INFO TECHNIQUE

Changement du design de la bague d'étanchéité

Le RIU 566283.H195 est remplacé par le 566283.01.H195

Constructeur : DAF

Photo 1 : Le design de la bague d'étanchéité a été modifié

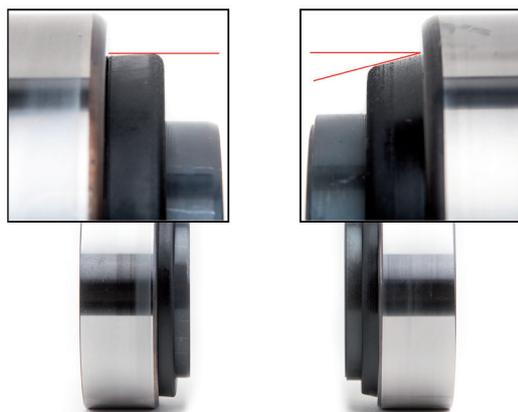
Il est déjà arrivé que lors de la pose du roulement de roue (Repair Insert Unit - RIU) réf. 566283.H195 dans le moyeu de roue, la bague d'étanchéité se déforme. Dans le pire des cas, le roulement s'est bloqué, entravant voire empêchant le moyeu de roue de tourner.

Pour cette raison, la bague d'étanchéité a été modifiée (voir photo 1).

Cette modification technique a entraîné le changement de la référence 566283.H195 en 566283.01.H195
